Mission régionale d'autorité environnementale
ÎLE-DE-FRANCE

Avis délégué
sur le projet d'extension du réseau de chaleur avec
intégration de géothermie profonde et chaufferie
biomasse
Fontenay-sous-Bois (Val-de-Marne)

N° 019800/A P
du 10/08/2026

Illustration 5- Fonctionnement d'un forage, à gauche (BRGM) et coupe technique du puits producteur, avec aquifères et tubage, à droite (Description du projet, p. 414)

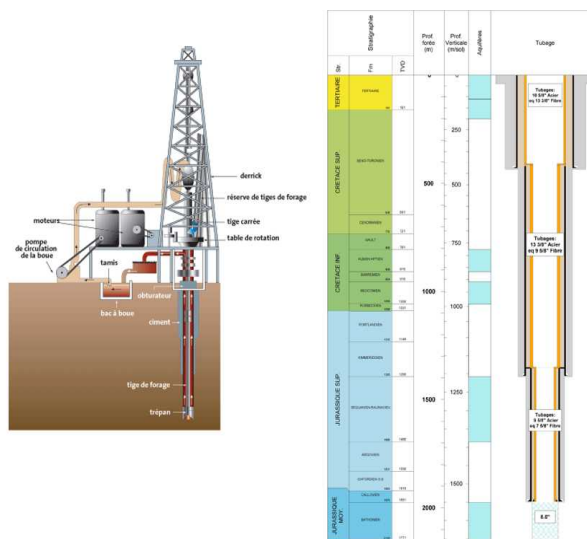
L'étude indique que le site d'implantation se situe en dehors de tout périmètre de protection, de zone de vulnérabilité et d'aire d'alimentation de captage (EI, p.101). L'ensemble des aquifères traversés par l'installation géothermique est décrit (EI, p. 95-99). La contamination potentielle des eaux souterraines, lors des opérations de forage ou en exploitation, est l'un des principaux enjeux du projet. Pour cela, la connexion des eaux issues de différentes nappes superposées doit être évitée, et des mesures en ce sens sont prévues. Les forages sont réalisés par phases successives, ce qui permet l'isolation des différentes formations avec la pose d'un cuvelage, sa cimentation, puis le forage de la formation suivante (ME_t6¹⁰ et ME_t7, EI, p. 211 et 216).

L'eau du Dogger est acide, fortement minéralisée et corrosive sur les métaux. La technique de cimentation qui sera employée est adaptée afin de assurer de l'étanchéité du tubage, y compris en cas de fuite du tubage en acier (EI, p. 215). De plus, du matériel et des traitements anti-corrosion seront utilisés pour les forages (EI, p. 247 et Description, p. 37).

(5) L'Autorité environnementale recommande de préciser le caractère polluant ou non des additifs envisagés dans les boues de forage, ainsi que les moyens et techniques qui seront mis en œuvre afin d'assurer l'étanchéité du forage par rapport aux nappes souterraines.
